DETERMINAZIONE DEL DIRIGENTE SERVIZIO VIA/VINCA 12 novembre 2024, n. 700

[ID VIP 11302] - Parco eolico denominato "EOS SERRA 2", costituito da 18 aerogeneratori di potenza nominale pari a 6 MW, per una potenza complessiva di 108 MW, da realizzarsi nel Comune di Serracapriola (FG), e delle relative opere di connessione alla RTN ricadenti anche nel Comune di Rotello (CB).

Relazione tecnica a supporto dell'istruttoria sul progetto
ID_VIP 11302

Tipologia di progetto	Impianto Eolico Onshore "Eos Serra 2" con Opere di Connessione alla RTN
Potenza	108 MW (18 aerogeneratori di potenza unitaria pari a 6 MW)
Ubicazione	Impianto Eolico: Comune di Serracapriola (FG) Opere di Connessione alla RTN: Comune di Serracapriola (FG) e Comune di Rotello (CB)
Proponente	Eos Serra 2 S.r.l.

Figura 1 – PUG Serracapriola: Zona Agricola E2

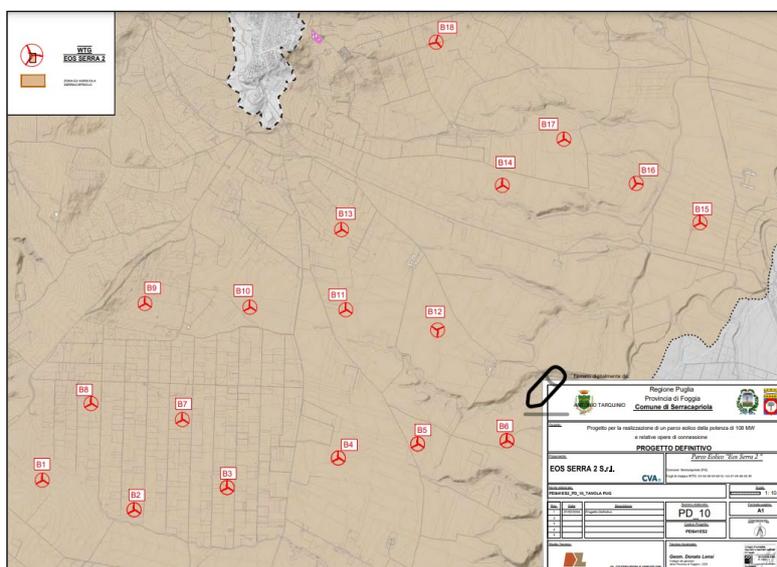
Il progetto ricade **interamente in area Zona E2 – Agricola** come si evince dall'elaborato grafico di seguito rappresentato:

Figura 2 – Interferenze dell'area buffer di 3 Km con la Rete dei Tratturi tutelati dal Codice 42/2004

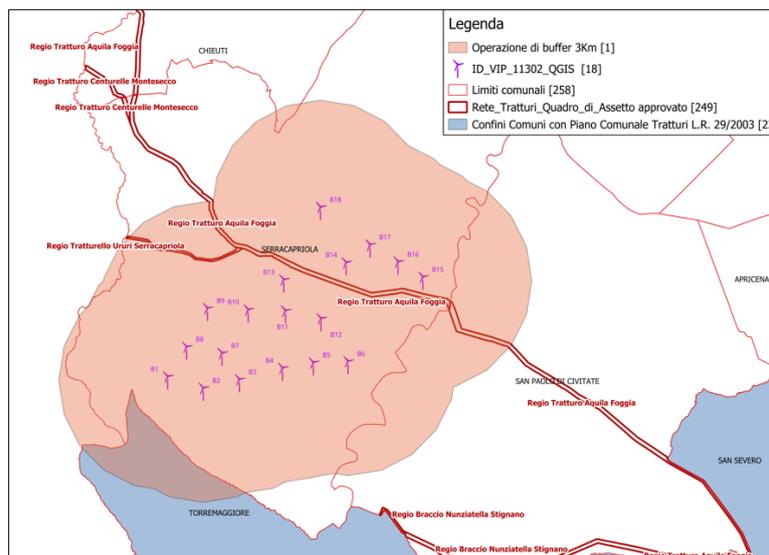
Si evidenziano interferenze nell'area vasta di 3 Km con la rete dei tratturi e precisamente:

L'area di progetto, pertanto, non ricade tra quelle classificate come idonee ai sensi dell'art. 20 comma 8 lett. c-quater del D. lgs. 199/2021.

- L'installazione del parco eolico è **in contrasto con quanto previsto dall'art. 20, comma 8, lett. c quater) del D. Lgs. n. 199/2021**, poiché interferisce con la rete dei tratturi di classe A all'interno dell'area vasta di 3 km;

Figura 4 – Carta Uso del Suolo: Corine Land Cover 2018

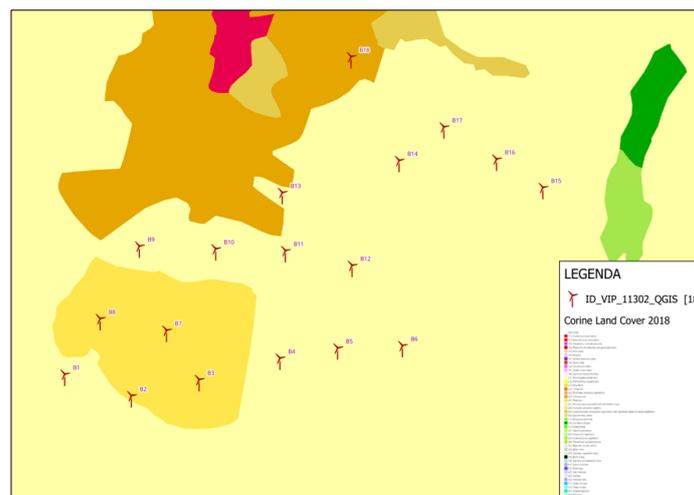
- Gli aerogeneratori B2, B3, B7 e B8 sono situati su seminativi in aree irrigue (Codice 2.1.2).
- Gli aerogeneratori B1, B4, B5, B6, B9, B10, B11, B12, B13, B14, B15, B16 e B17 si trovano su seminativi in aree non irrigue (Codice 2.1.1).
- L'aerogeneratore B18 ricade all'interno di un uliveto (Codice 2.2.3).

Tuttavia, dalla documentazione condivisa non è possibile confermare se lo stato attuale dei luoghi corrisponda a quanto riportato nella cartografia Corine Land Cover 2018. Inoltre, il proponente non fornisce informazioni sufficienti per verificare se gli aerogeneratori siano collocati in aree agricole dedicate a produzioni agro-alimentari di qualità.
